**ANEJO Nº 3.**

**INTEGRACIÓN CON EL PROYECTO DE RENOVACIÓN DE LA ESTACIÓN DE  
GALTZARABORDA**

PROYECTO MODIFICADO Nº2 DEL PROYECTO DE CONSTRUCCIÓN DEL METRO DONOSTIALDEA.  
TRAMO: ALTZA-GALTZARABORDA.

## NOTA TÉCNICA: ADENDA A LA “JUSTIFICACIÓN ESTRUCTURAL DEL MURO M3 EN GALTZARABORDA\_V02”

ADECUACIÓN DE LA ESTRUCTURA

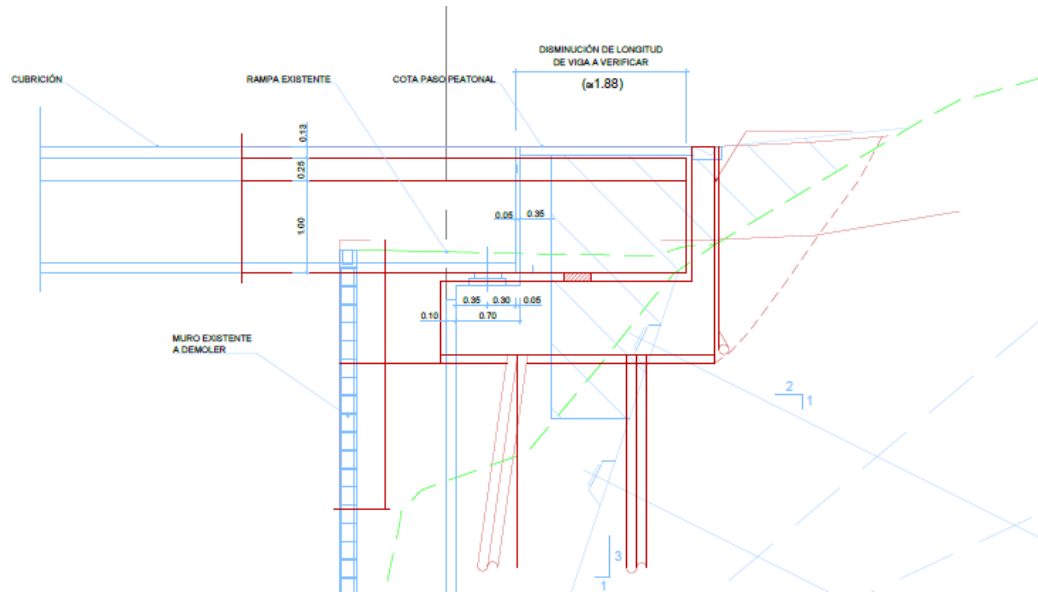
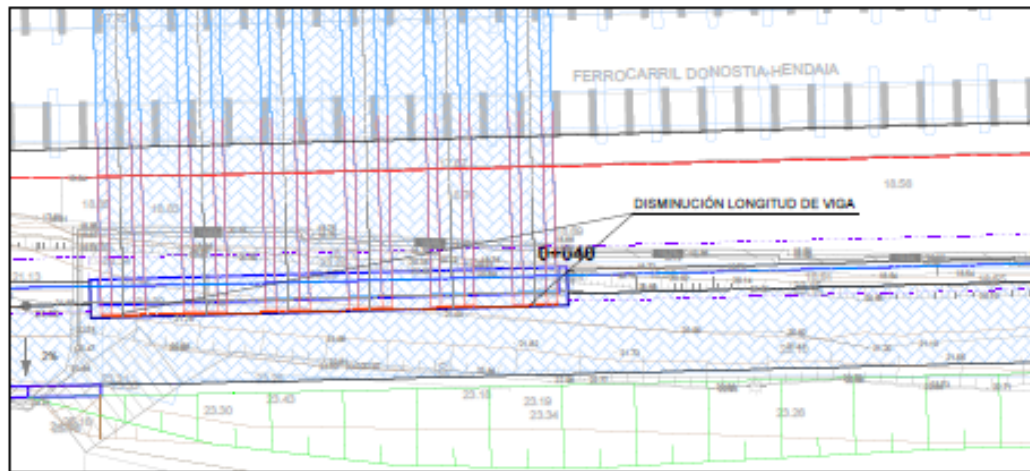
En el proyecto de rehabilitación y modernización de la estación de Galtzaraborda se quiere actuar sobre el andén sur y el muro de bloques que forma el paramento de la estación y que sirve para sujetar una zona de acera y que separa el talud de roca natural de la estación. El objeto de la actuación consiste en el retranqueo del muro para ganar anchura en el andén y aprovechar para sanear el sostenimiento del talud de roca que se encuentra en su zona posterior.

Estas unidades de obra colisionan con las actuaciones del desdoblamiento del tramo: Altza-Galtzaraborda, como: El Estribo 2 de la cubierta sobre las vías existentes y la rampa de acceso a la misma. Este estribo está diseñado como un cargadero para apoyo de las vigas de la cubierta, que se cimenta con micropilotes sobre la roca. Ahora se pretende que el futuro muro de hormigón armado que se realice como cerramiento de la estación y por consiguiente que delimite la ampliación del andén, sirva de apoyo a las vigas de la futura cobertura sobre la plataforma ferroviaria y también sirva para apoyo de la futura reposición del paseo de acceso a dicha cubierta.

El muro previsto para la rehabilitación de la estación es un muro de hormigón armado, cuyo trasdós se apoya parcialmente en el talud existente.

El talud existente, actualmente está gunitado y anclado de forma sistemática, en la rehabilitación se diseña un refuerzo mediante tres hileras de anclajes permanentes. El hueco entre el alzado del muro y el talud actual se rellena de hormigón en el sector inferior.

Se incluye el muro previsto como apoyo de las vigas de la cubierta, así como el saneo y refuerzo de dicha zona del talud de roca en el proyecto de renovación.

Cubrición de Proyecto

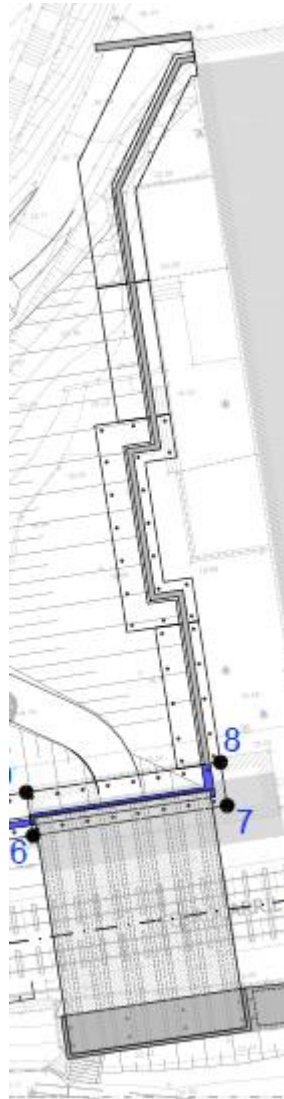
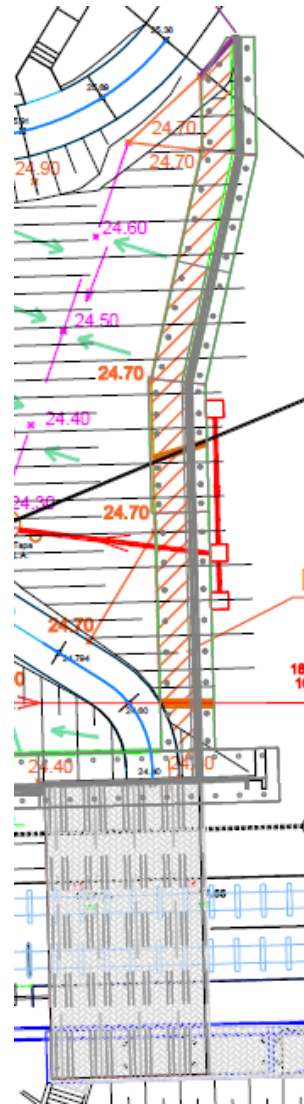
La cubrición prevista en proyecto se ha visto reducida en 1,00 metro, ya que se han tenido que ubicar las escaleras de acceso a la cubrición y que servirán para ampliar las salidas de emergencia del polideportivo de Galtzaraborda.

Cubrición modificada en M2

### Servicios afectados

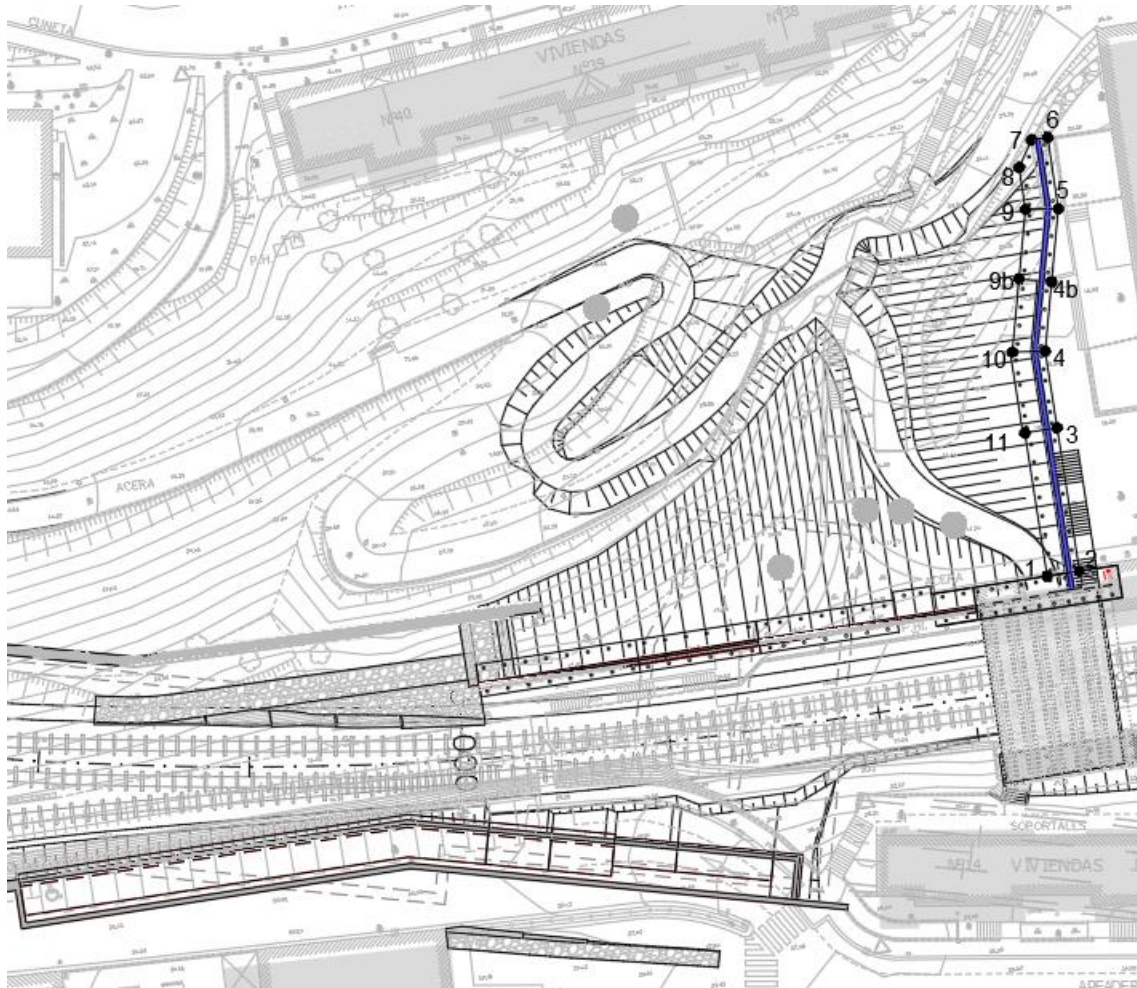
El proyecto de Altza – Galtzaraborda contempla una serie de cruces y una modificación de rasantes de vía que colisionan con la reposición del colector unitario que cruza las vías y que es objeto del proyecto de renovación de la estación de Galtzaraborda. De hecho, hay servicios que aparecen en los dos proyectos.

En la zona donde se ubica la aguja en la configuración original de las vías se ejecuta el cruce del colector unitario que actualmente cruza por debajo de la estación hacia la red municipal que pasa por debajo del polideportivo. El desplazamiento hacia el oeste del citado colector para mejorarlo supone que la zona por donde pasará estará afectada por la variación de la rasante definida en el proyecto de Altza – Galtzaraborda

En el presente Proyecto Modificado nº 2 se incluyen las modificaciones necesarias para que las dos actuaciones sean compatibles. Asimismo, se incluyen las fases necesarias para la ejecución de los cruces de vías necesarios de manera compatible con el presente proyecto.

Fig.1: Planta y alzado de la solución adoptada

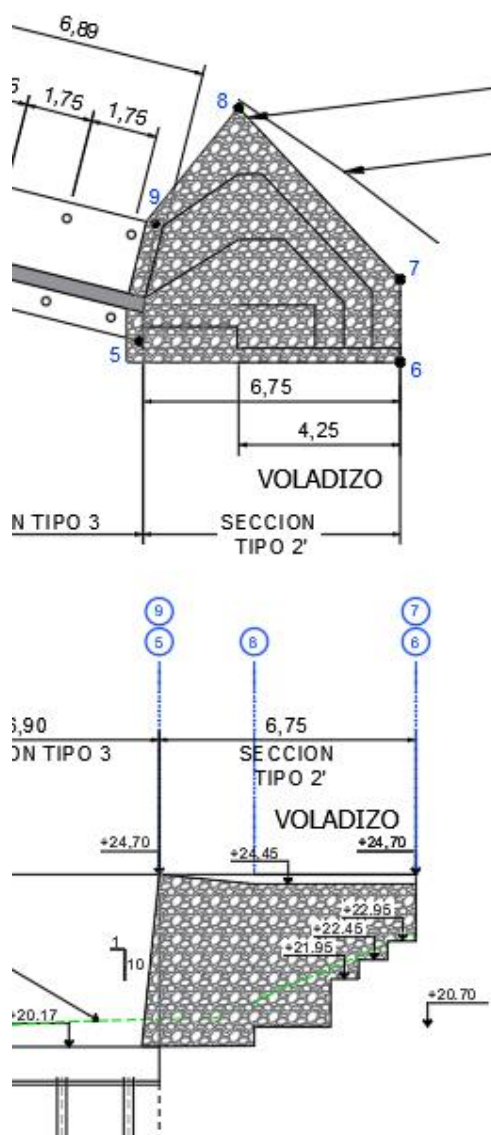
Dada la proximidad del camino de acceso al cual se accede desde la salida de emergencia existe un riesgo de descalce en la zona final del muro 3 (concretamente en la zona final del muro tipo 2).

Es por esto que se ha decidido ejecutar un relleno de hormigón ciclópeo (en la zona inferior) y de escollera hormigonada (en la zona superior) por bancadas. Se muestra, a continuación la planta, el alzado y la sección transversal tipo:

Como se puede observar existen escalones en dos direcciones dado que se tiene talud en ambas direcciones.

La cota de estos escalones es aproximada y se concretará en obra dado que depende de los taludes existentes en las dos direcciones y de la cota de arranque del murete de cierre de las escaleras de emergencia (la cota de apoyo de la escollera deberá quedar por encima de la de arranque del murete para no sobrecargarlo).
